Oggetto: **[ID 9167] - S.S. 4 "SALARIA" - Interventi di adeguamento del tratto della SS 4 Salaria in località Mozzano (cod. AN259- CUP F34E21006650001). Intervento Commissariato ai sensi del D.L. 32/2019 conv. L. 55/2019**
Verifica di ottemperanza, ex art. 28 del D.Lgs. 152/2006, alle condizioni ambientali di cui al decreto direttoriale prot. MiTE-VA-242 del 21/09/2022 (esclusione VIA del procedimento ID:8384):
- integrazioni progettuali per il perfezionamento dell'ottemperanza alla condizione ambientale n. 2 parte seconda, di cui al decreto MASE VA DEC 269/2023 notificato con prot. n. m amte MASE U.90490 del 5/6/2023 e al parere n. 733 del 21/4/2023 della C.T.V.I.A./ Sottocommissione VIA.

*Allegato 4a - Ottemperanza alla Condizione Ambientale 2 . 2° Parte
(rif. prot. m_amte_MASE_U.90490 del 5/6/2023)*

S.S.4 SALARIA
INTERVENTI DI ADEGUAMENTO DEL TRATTO
DELLA S.S.4 SALARIA IN LOCALITA' MOZZANO

Figura 7 - Assi principali di spostamento della fauna

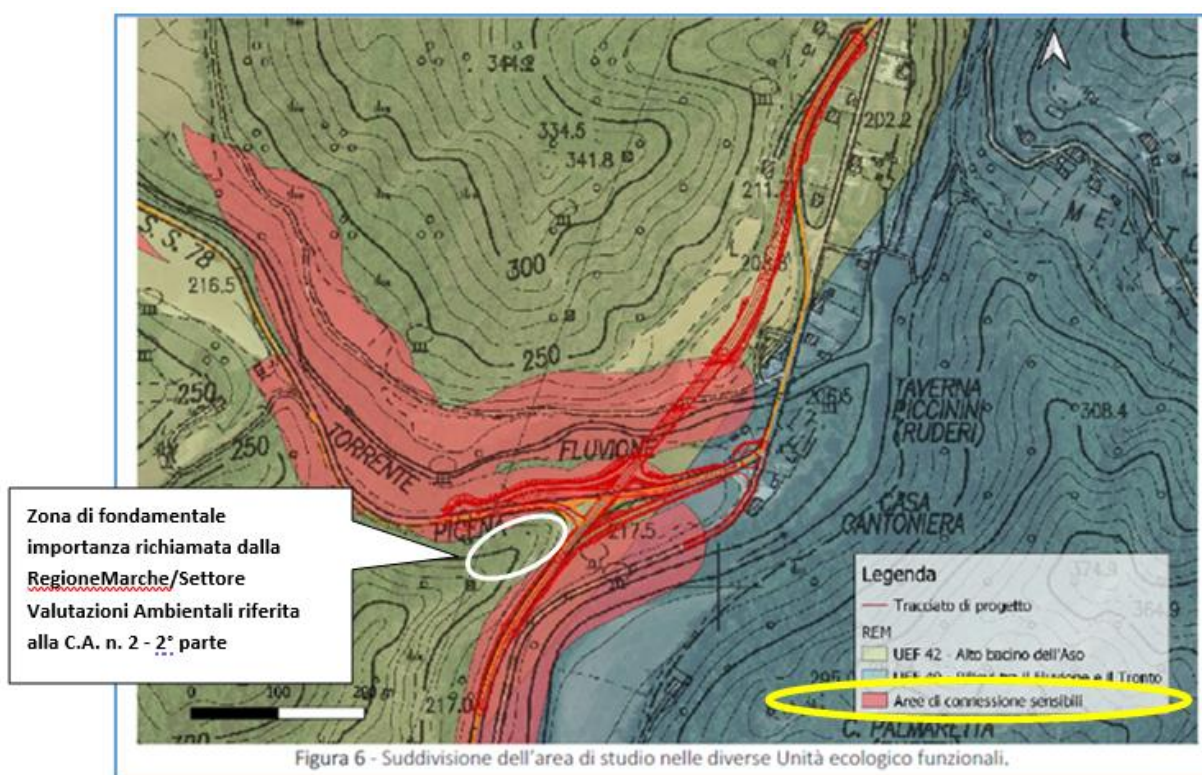
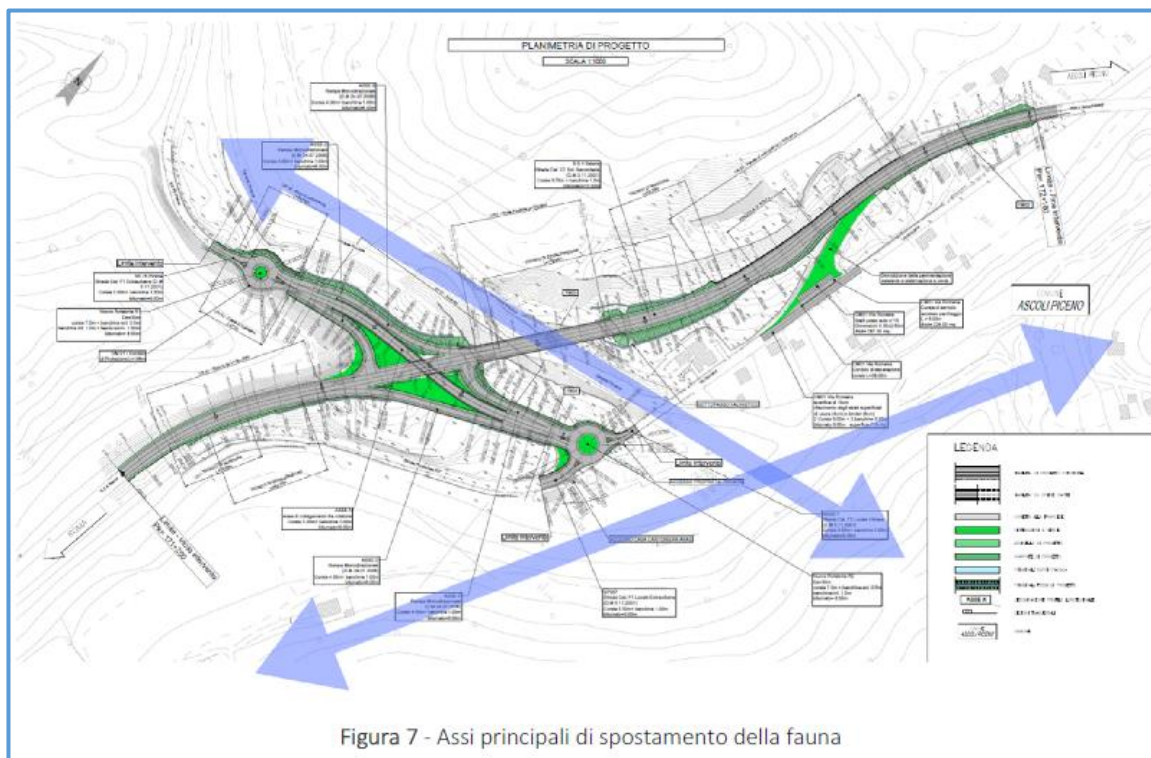
Oltre alle considerazioni che precedono è il caso di rilevare che le ipotetiche strutture di passaggio faunistico, aggiuntive rispetto a quelle già previste in progetto, appaiono comunque ridondanti proprio in relazione alle evidenze ben documentate nei documenti posti in istruttoria, circa l'assenza di interferenze del progetto con i nodi di rete ecologica, come evidenziato al precedente paragrafo 1, nonché dell'esistenza di corridoi di passaggio individuati dalla stessa REM proprio lungo i corsi d'acqua, preservati progettualmente dalla "trasparenza" del viadotto sul torrente Fluvione che ne garantisce la salvaguardia, come risulta dal progetto esecutivo, dalla documentazione di ottemperanza (rif. All. 5 della T00EG00GENRE04A, di cui si riporta sotto un estratto) e dal documento in allegato 2.

Recinzione di indirizzo alla fauna

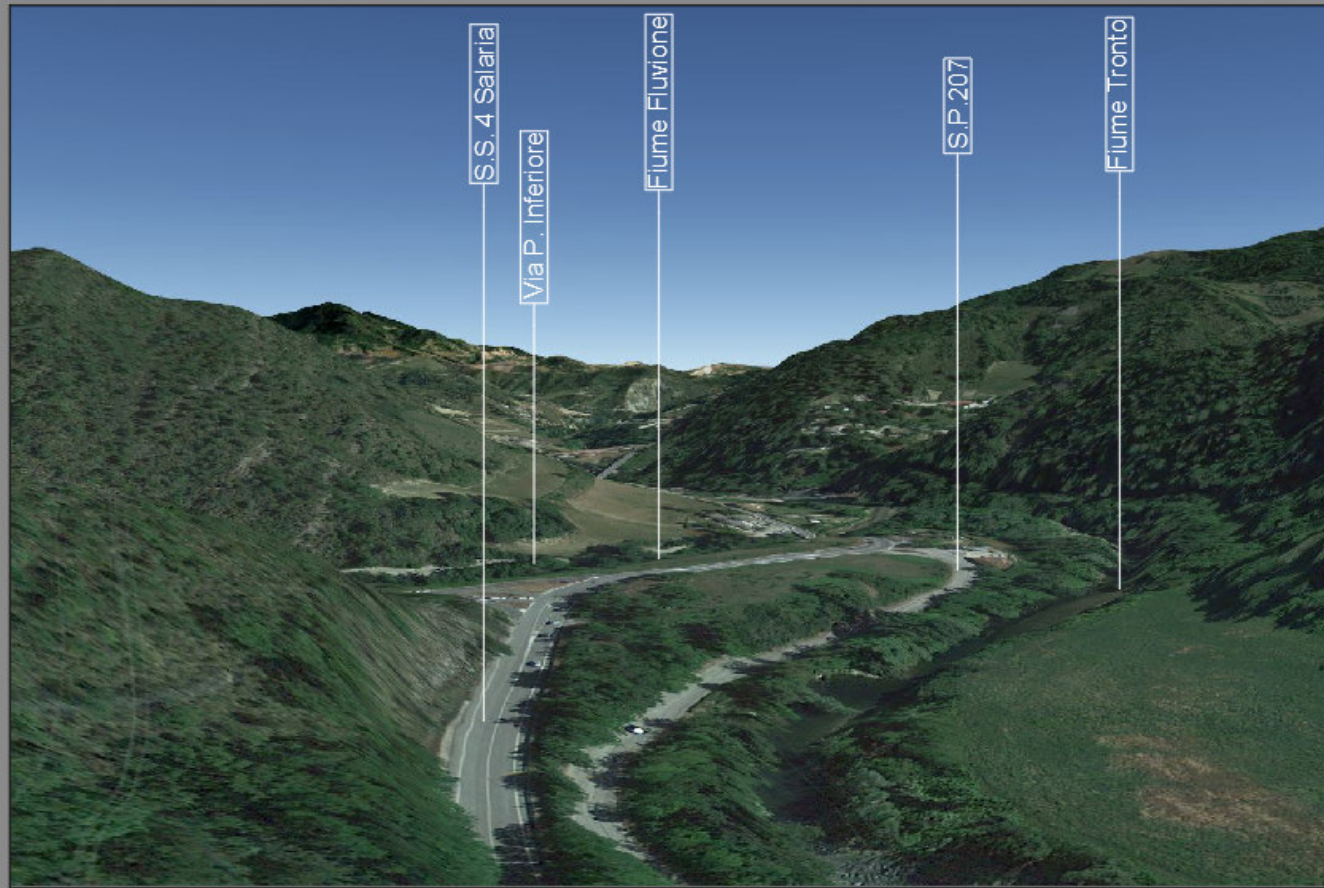
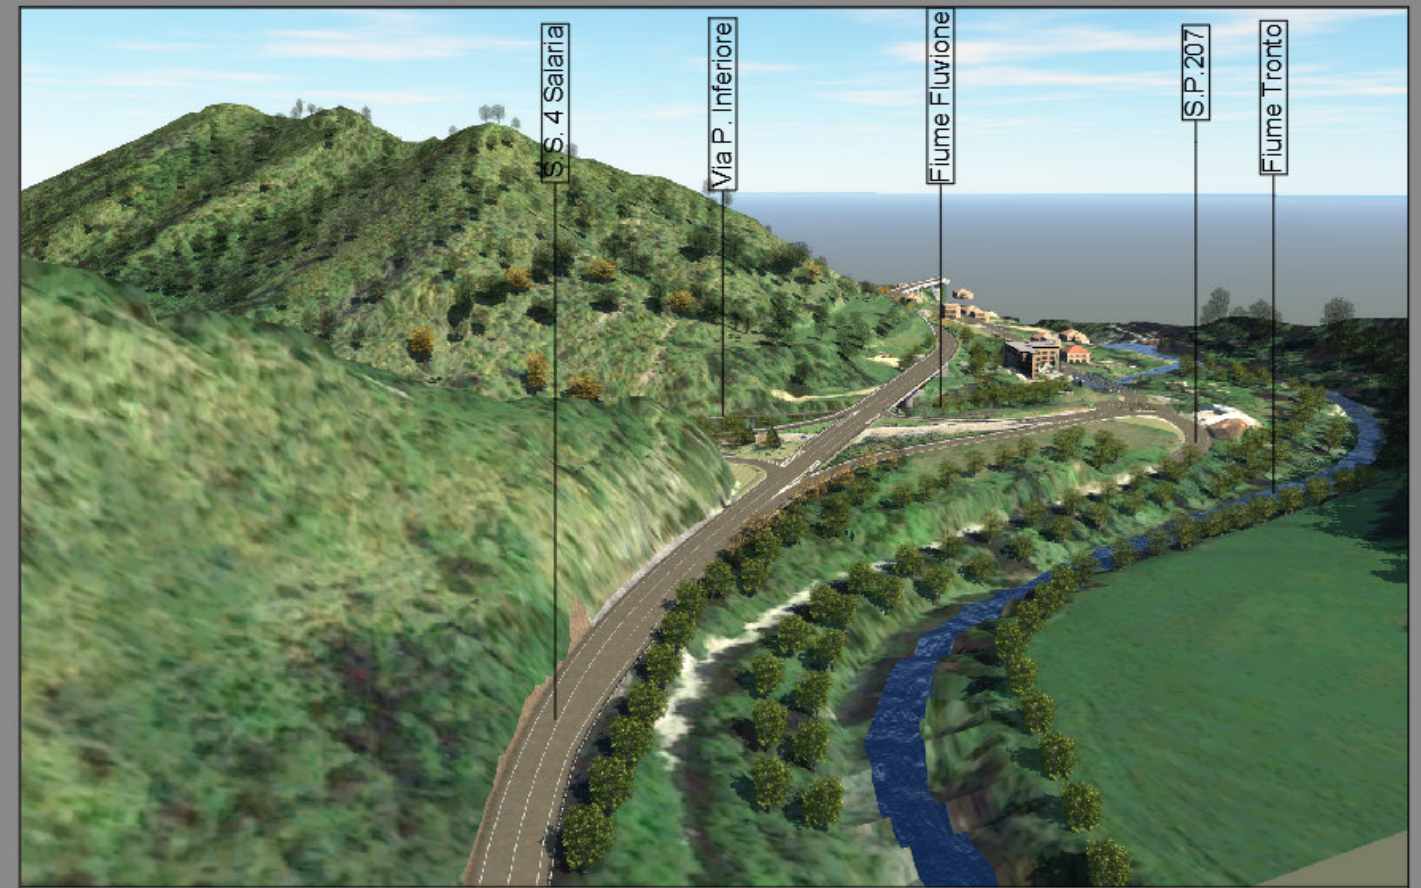
Zona di fondamentale importanza richiamata dalla Regione Marche/Settore Valutazioni Ambientali riferita alla C.A. n.2-2° parte

IN ACCOGLIMENTO DEL PARERE DELLA CT VIA N.733 DEL 21/04/2023 IN RIFERIMENTO ALLA CONDIZIONE AMBIENTALE N.2 ED IN LINEA CON IL D.G.R. MARCHE N.1288 DEL 01/10/2018

si prevede la

MESSA IN OPERA DI RECINZIONE

FINALIZZATA AD INDIRIZZARE E A GUIDARE LA FAUNA AL FINE DI SUPERARE L'INFRASTRUTTURA IN SICUREZZA ESCLUDENDO GLI ATTRAVERSAMENTI DELLE CARREGGiate DA PARTE DELLA STESSA
